**SOLICITATION AMENDMENT  
MODIFICATION DE L'INVITATION**

<b>Title - Sujet</b> Fabrication, pontons flottants bois	
<b>Solicitation No. - N° de l'invitation</b> F3731-160150/A	<b>Amendment No. - N° modif.</b> 002
<b>Client Reference No. - N° de référence du client</b> F3731-160150	<b>Date</b> 2016-12-06
<b>GETS Reference No. - N° de référence de SEAG</b> PW-\$BAL-001-16949	
<b>File No. - N° de dossier</b> BAP-6-39284 (001)	<b>CCC No./N° CCC - FMS No./N° VME</b>
<b>Solicitation Closes - L'invitation prend fin</b> <b>at - à 02:00 PM</b> <b>on - le 2016-12-14</b>	
<b>F.O.B. - F.A.B.</b> <b>Plant-Usine:</b> <input type="checkbox"/> <b>Destination:</b> <input checked="" type="checkbox"/> <b>Other-Autre:</b> <input type="checkbox"/>	
<b>Address Enquiries to: - Adresser toutes questions à:</b> Tremblay, Marial	<b>Buyer Id - Id de l'acheteur</b> ba1001
<b>Telephone No. - N° de téléphone</b> (418) 677-4000 (4159)	<b>FAX No. - N° de FAX</b> ( ) -
<b>Destination - of Goods, Services, and Construction:</b> <b>Destination - des biens, services et construction:</b>  Havre de Grande-Rivière Gaspésie (Québec) G0C 1V0 /  Fishing Harbour of Grande-Riviere Gaspesia, Quebec, Canada

Grande-Rivière –

Feuille 02/02 – Détail système d'attache standard

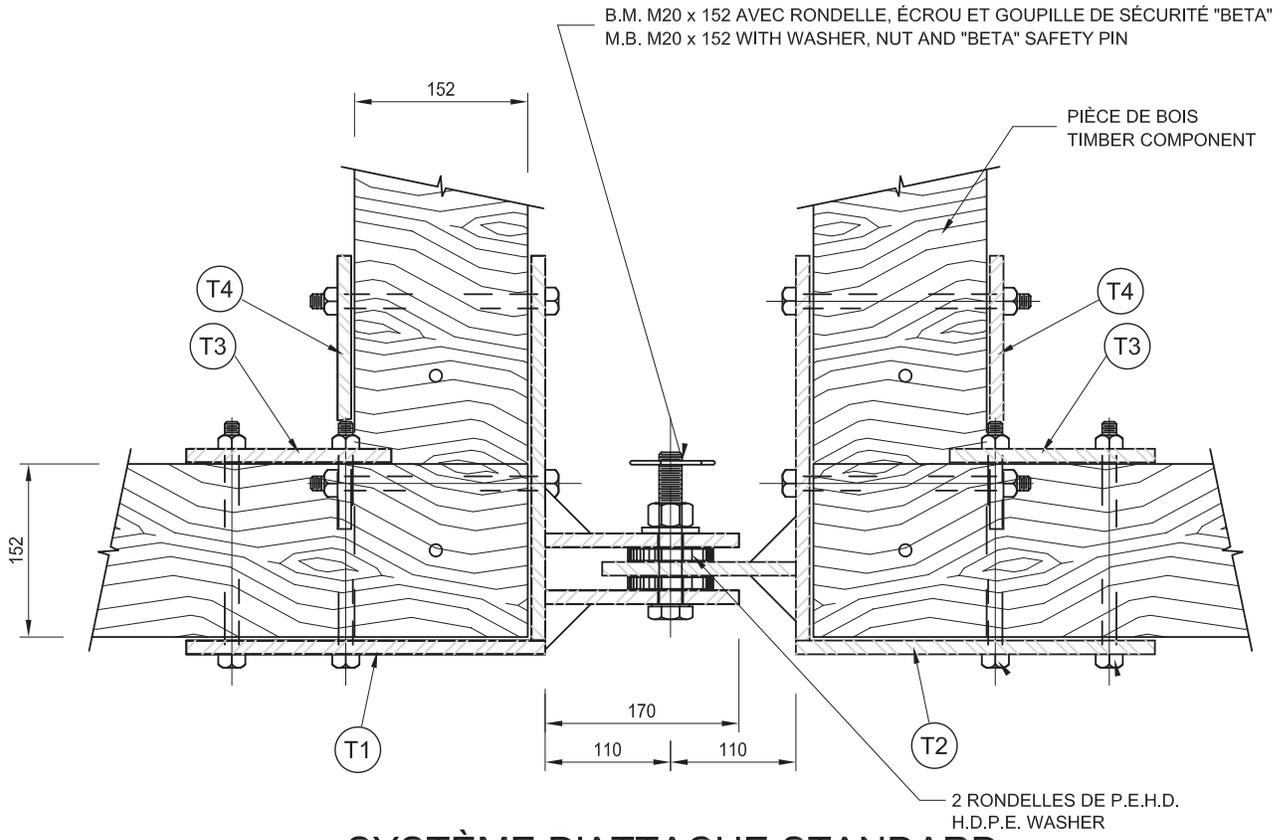
Une modification a été apportée afin de remplacer le contre-écrou par une goupille de sécurité de type BETA. Se référer à la page suivante

A modification have been made in order to replace locknut with a BETA safety pin. Refer to next page.

**Réponse 2 :** **Oui, les systèmes d'attache doivent être installés sur les pontons. De plus, les boulons, rondelles de PEHD, écrous et goupilles de sécurité de type BETA doivent être fournis pour fixer 40 pontons. Voir la modification technique #1 des plans en pièce jointe à ce document.**
